Naše zn. 4619/2023-SŽ-SSV-Ú3  
Listů/příloh 9/3

**Věc: Optimalizace trať. úseku Havířov (včetně) - zast. Havířov střed (mimo)**  
Vysvětlení/ změna/ doplnění zadávací dokumentace č. 7  
ve smyslu § 98 a § 99 zákona č. 134/2016 Sb., o zadávání veřejných zakázek, ve znění  
pozdějších předpisů (dále jen „ZZVZ“)

dotaz k SO 11-20-01:

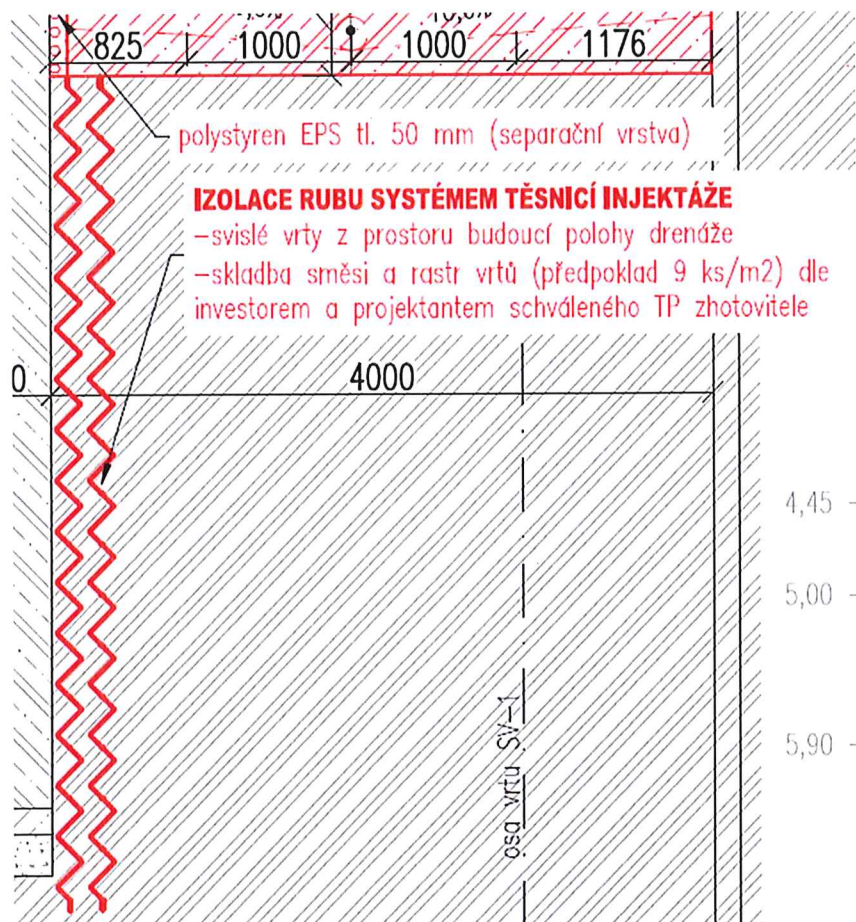
V soupise prací je pol.:

12 288221 TRYSKOVÁ INJEKTÁŽ D SLOUPU DO 600MM DL VRTU DO 6M M3 138,600  
NA POVRCHU

1: Dle technické zprávy, výkresových příloh projektové dokumentace, TKP staveb státních drah a výkazů materiálu projektu a souhrnných částí dokumentace stavby.  
Viz výkresy Novehého stavu a Technická zpráva  
2: 0,6m\*42m\*5,5m  
včetně vrtů pro provedení

Tryskovou injektáž jsme v projektu nenašli. V PD a výkresech je navržena těsnící injektáž v rastru vrtů 9 ks/m<sup>2</sup> (trysková injekt. má dle pol. průměr sloupu 600 mm).

Můžete zkontrolovat a případně upravit soupis prací?

Byl opraven kód a název položky č. 12 – R288221 – TĚSNÍCÍ INJEKTÁŽ RUBU RÁMOVÉ KONSTRUKCE – 138,60 M3
